ABB's dubbele Hafonorm-kasten ondergaan transformatie

Verplaatsing hoofdschakelaar, nieuwe codering, strakker uiterlijk

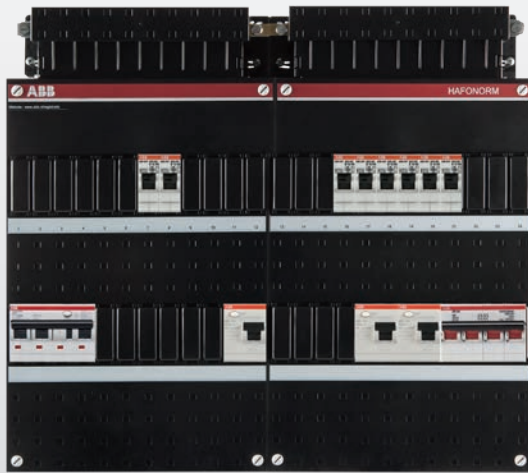
- Hoofdschakelaar wordt van links naar rechts verplaatst
- Artikelcodering wijzigt
- Labels worden voortaan direct op het deksel geprint

Tot voor kort plaatste ABB de hoofdschakelaar bij dubbele groepenkasten standaard in de linker groepenkast, met als gevolg dat de bedrading verlengd moest worden. Omdat dit veel werk is, hebben we besloten de hoofdschakelaar vanaf heden te verplaatsen naar de rechter groepenkast. Zo zit de kast netjes boven het meterbord en is een en ander sneller te installeren.

Met ingang van heden is ook de lay-out van het deksel van de kasten gewijzigd, en dit betreft niet alleen de dubbele, maar ook de enkele varianten. De kasten zijn namelijk niet meer voorzien van een sticker, maar de labels worden direct op het deksel geprint. Dit naast andere relevante informatie zoals een link naar de handleiding en naar MijnGroepenkast.nl. Dit geeft niet alleen een mooier, strakker uiterlijk, maar zorgt er ook voor dat de informatie meer overzichtelijk gepresenteerd wordt.
